**VILLENEUVE-LES-BOULOC**

**PLU**

**DEUXIEME MODIFICATION**

**NOTICE EXPLICATIVE**

## 3.3 EXIGENCE DE RAQUETTE DE RETOURNEMENT POUR LES IMPASSES

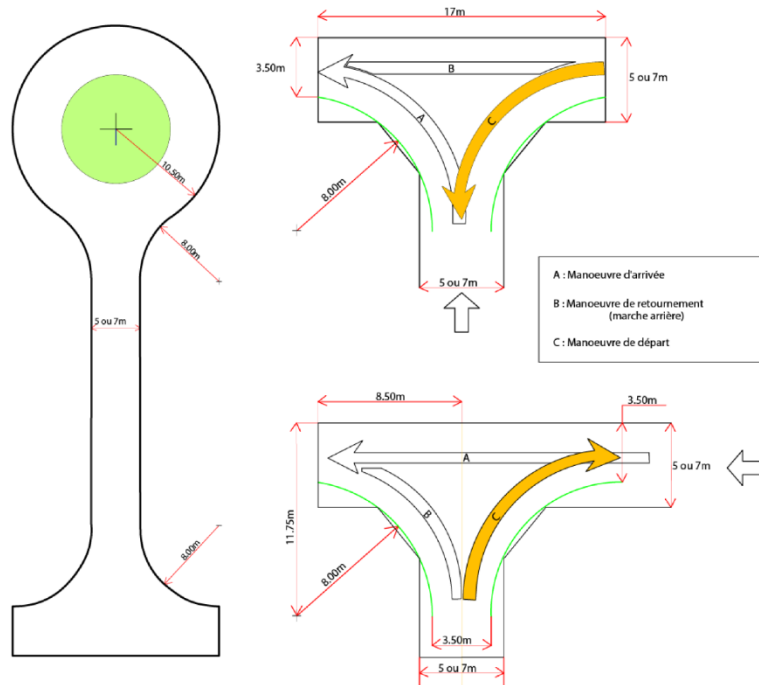
Les voies en impasse d'une longueur supérieure à ~~20m~~ 60m, ~~et desservant plus de 2 lots, y compris les lots déjà bâtis,~~ devront être aménagées de telle sorte que les véhicules ~~de collecte d'ordures ménagères, ainsi que ceux~~ assurant la lutte contre l'incendie, puissent faire demi-tour ; ~~la création d'un T ou d'une raquette de retournement de 22m de diamètre~~ est requise **selon les schémas décrits ci-après :**

La règle initiale figurant dans le PLU approuvé avait pour objet de permettre le retournement des camions d'ordures ménagères et ceux des sapeurs-pompiers. Cependant, le retournement des camions d'ordures ménagères n'est pas nécessaire en raison de la présence de colonnes enterrées dans certains secteurs, et de l'obligation qui est faite dans les articles UB10, UC10, AU10 (desserte par les réseaux – déchets ménagers) de réaliser des aires de présentation de déchets ménagers dans les opérations de plus de 2 lots et dans les immeubles collectifs, en limite de l'emprise publique. Dans ces conditions, le règlement du PLU retient uniquement les préconisations du SDIS (confer guide accessibilité 2.6 du 16/11/2019) qui portent sur la création d'une aire de retournement ou d'un T pour les seules impasses de plus de 60m de longueur.

Secteur AUa-Centre sud- PLU en vigueur

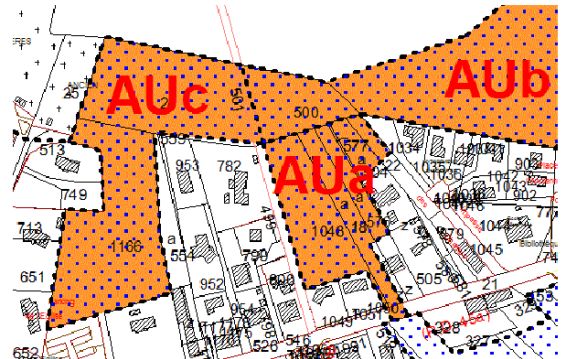
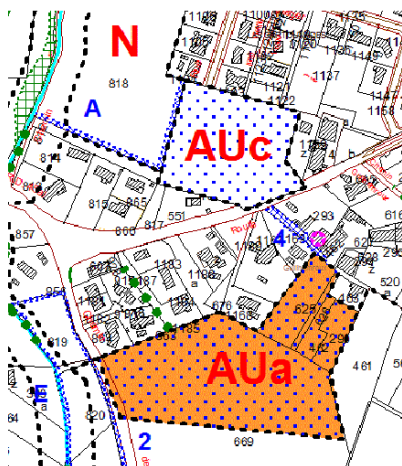
Les modifications du règlement graphique portent sur les secteurs AUa- Centre sud et AUc- Cartounades :

Il s'agit d'une erreur matérielle : dans le PLU approuvé en 2019, ces aplats, qui correspondent aux secteurs dans lesquels, en cas de réalisation d'un programme de logements, un pourcentage de ce programme est affecté à des catégories de logements qu'il définit dans le respect des objectifs de mixité sociale (article L151-15 du CU), concernent toutes les zones AU excepté Lartigate, dans lesquelles 20% du programme de logements au minimum devra être affecté à des logements locatifs sociaux :

Cet aplat avait été omis dans les secteurs AUa centre sud et AUc Cartounades dans la première modification du PLU. Il a donc été rétabli dans la deuxième modification du PLU.

Extrait plan de zonage en vigueur

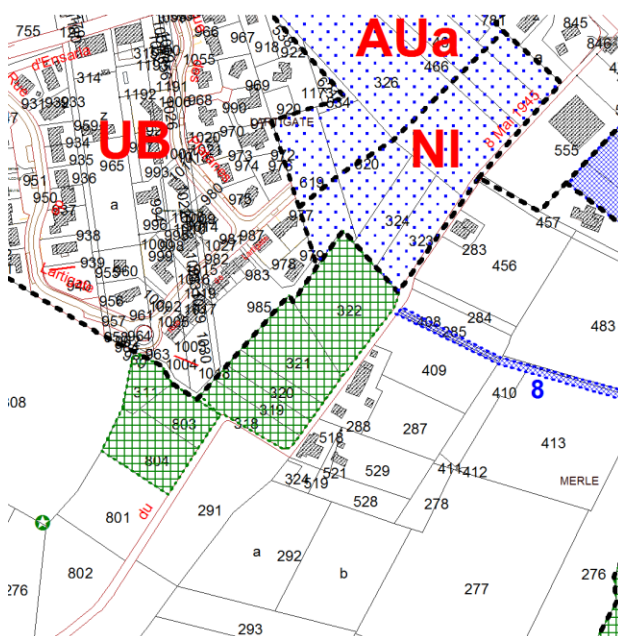
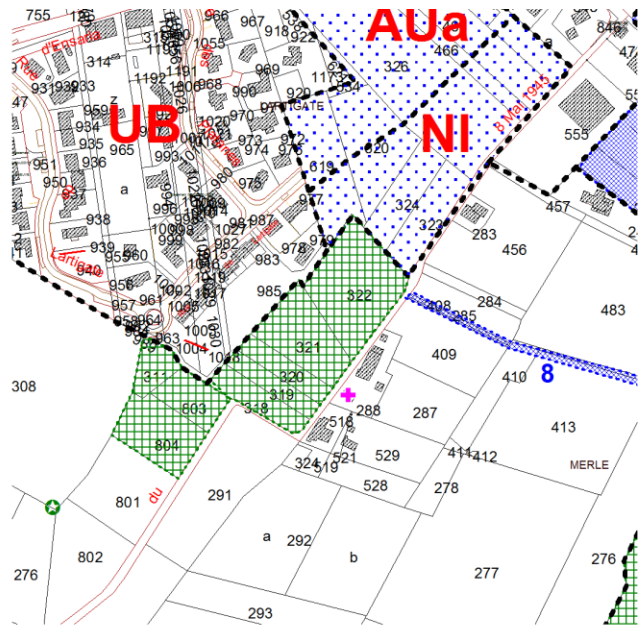
Le plan de zonage (règlement graphique) sera modifié :

Extrait plan de zonage en vigueur

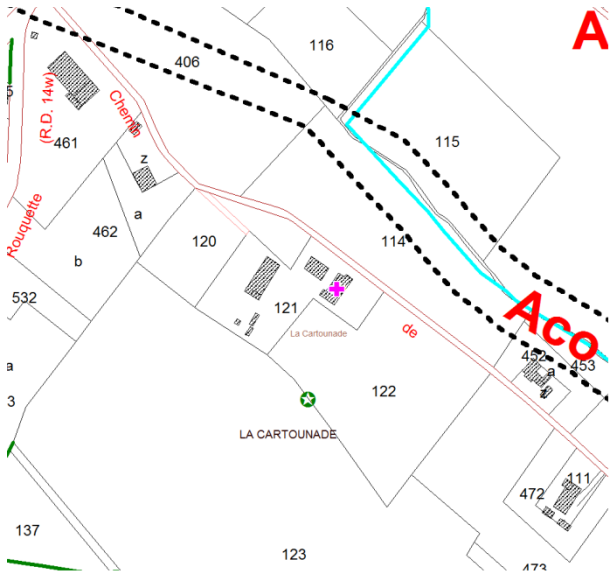
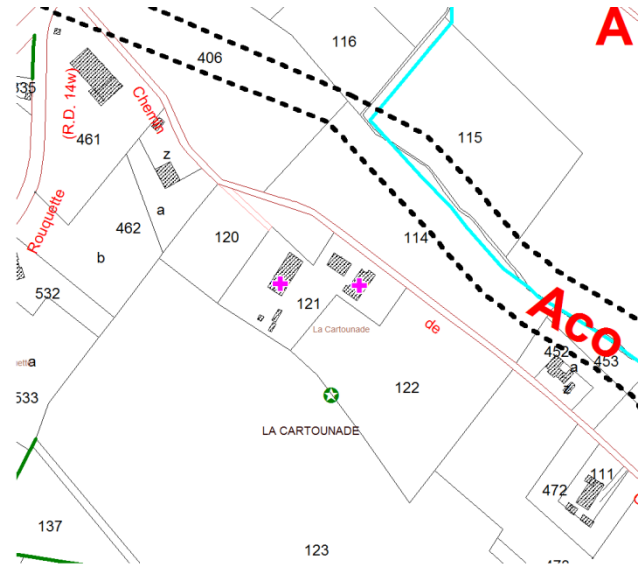
Le plan de zonage (règlement graphique) sera modifié :

Extrait plan de zonage en vigueur

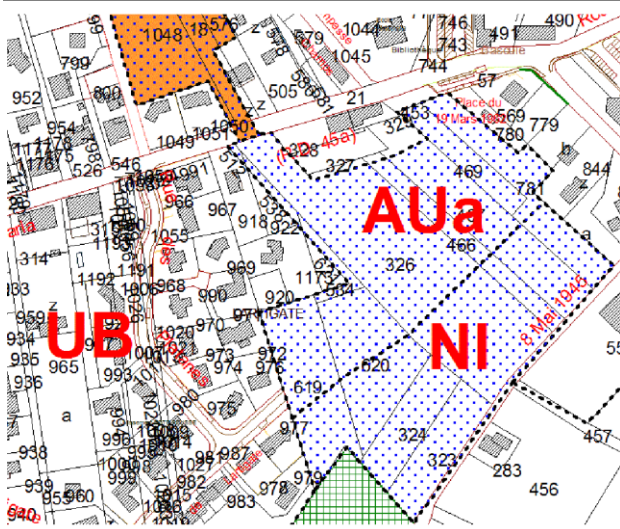
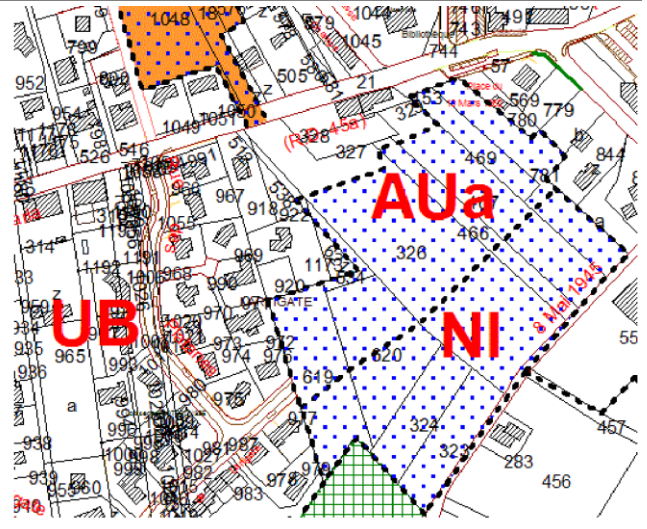
La zone AUa de Lartigate est diminuée de 0.2Ha :

Le projet d'extension de la maison médicale répond à une forte demande des habitants. Il ampute la surface de la zone AUa de Lartigate de 0.2 hectare, retranscrite dans le règlement graphique.

OAP DE LARTIGATE AU PLU ACTUELLEMENT EN VIGUEUR

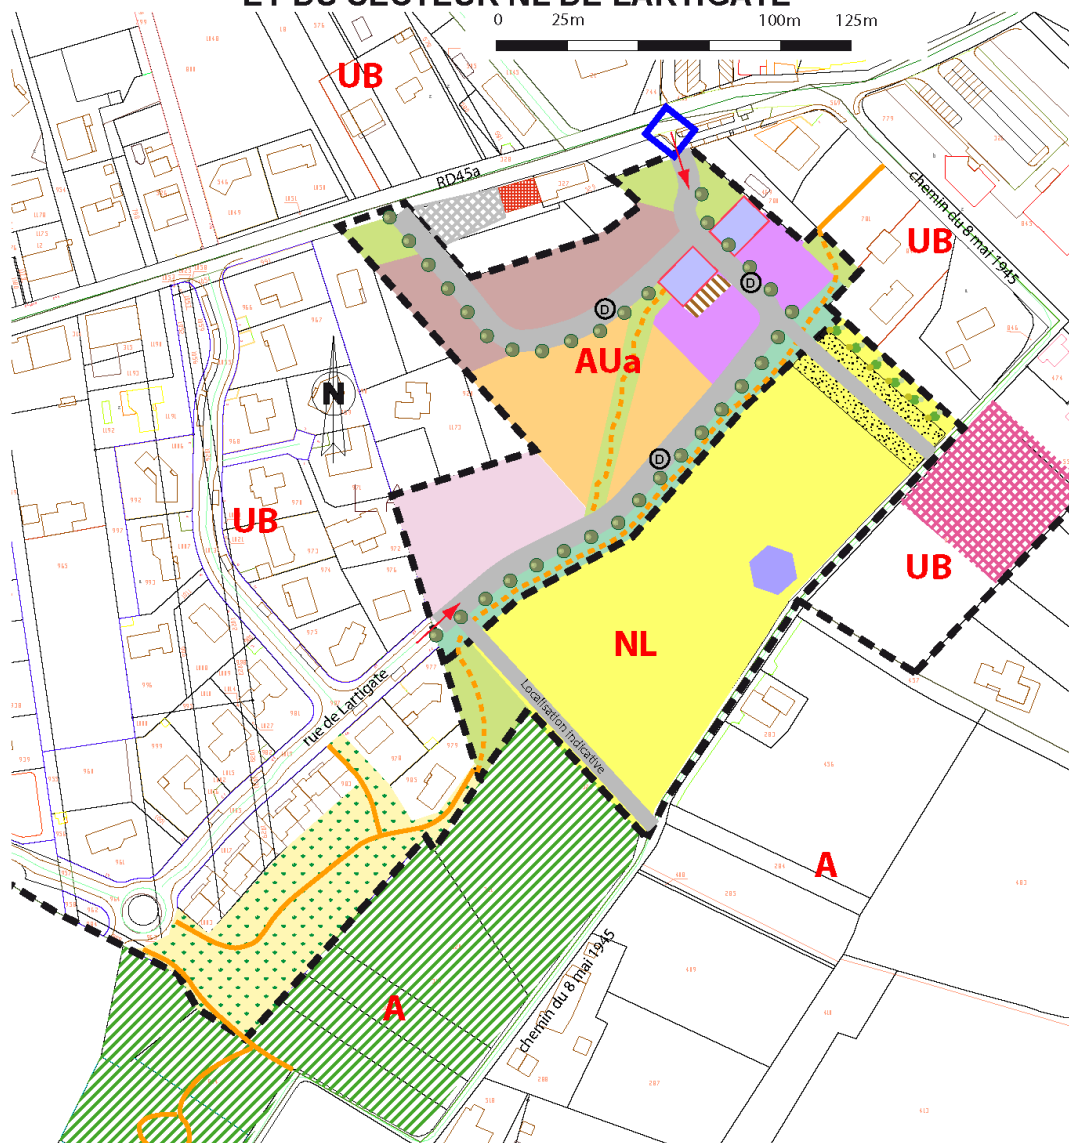
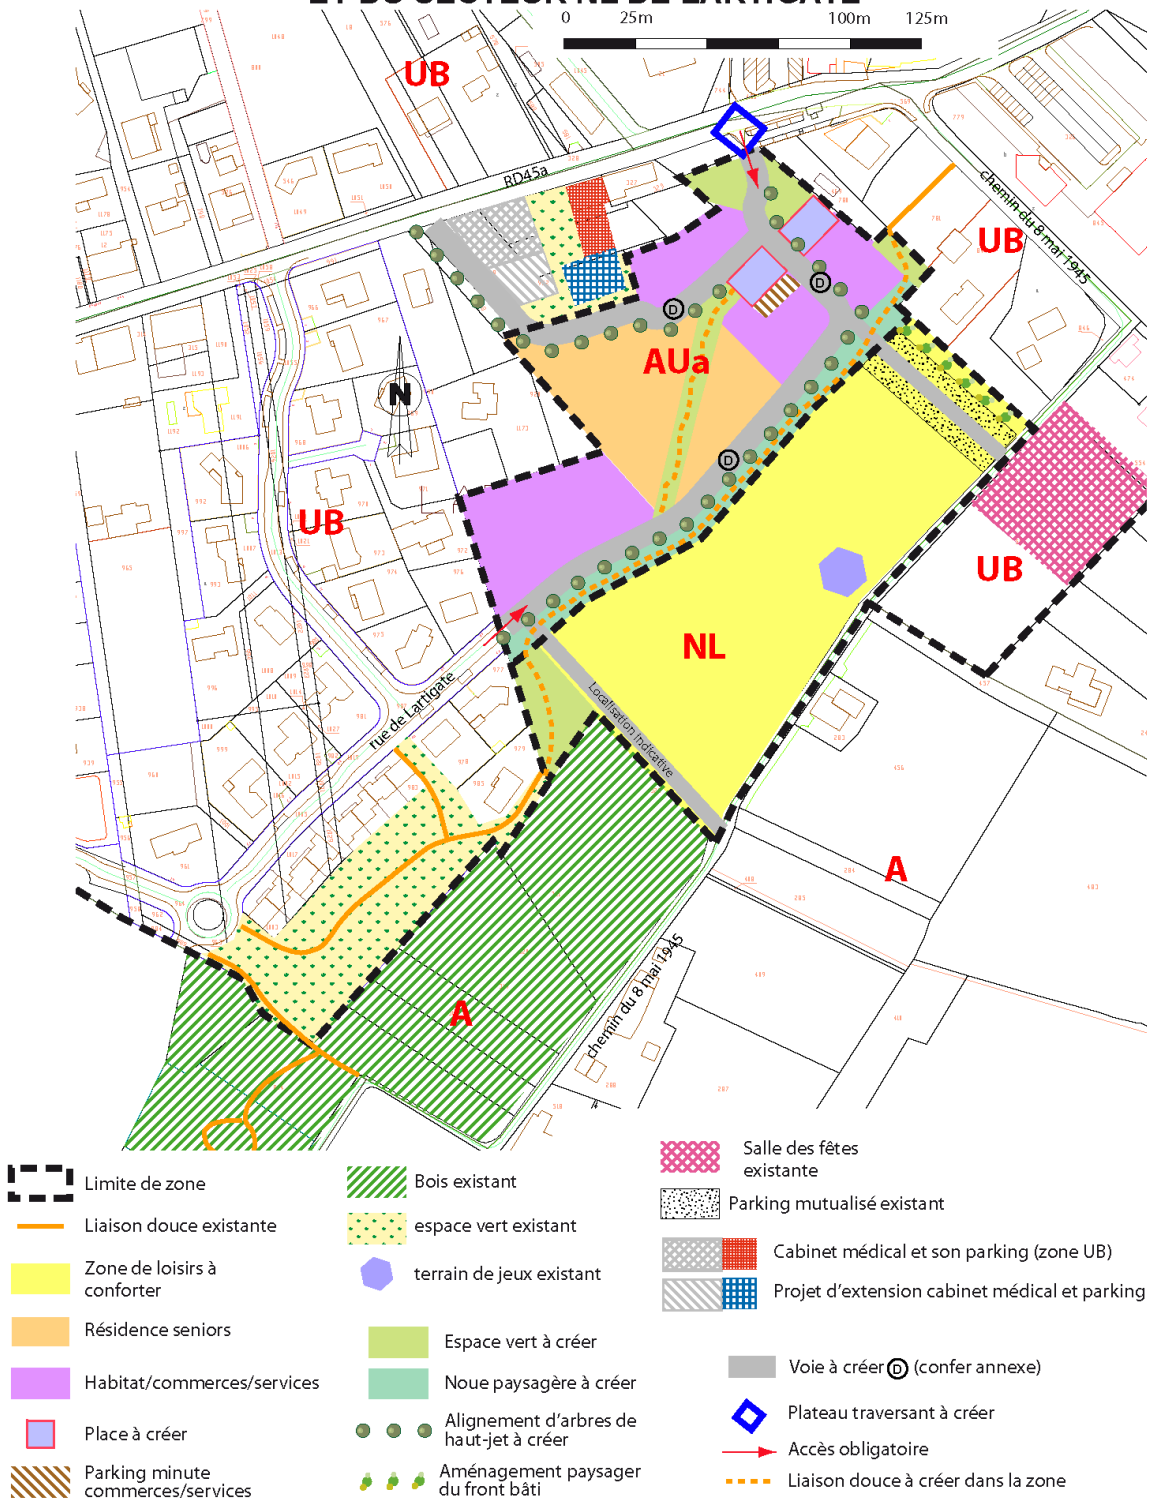
L'OAP de la zone AUa de Lartigate est modifiée :

La diminution de la surface de la zone AUa entraîne une modification de l'OAP même si les partis pris restent inchangés, notamment en ce qui concerne la densité de 20 logements à l'hectare. En effet, la diminution de la surface de la zone rend inopérant la création de maisons de ville initialement prévue. L'OAP modifiée prend également en compte les réalisations effectuées depuis l'approbation du PLU en 2019 : entre temps, la salle polyvalente a été construite, et le parking mutualisé réalisé.
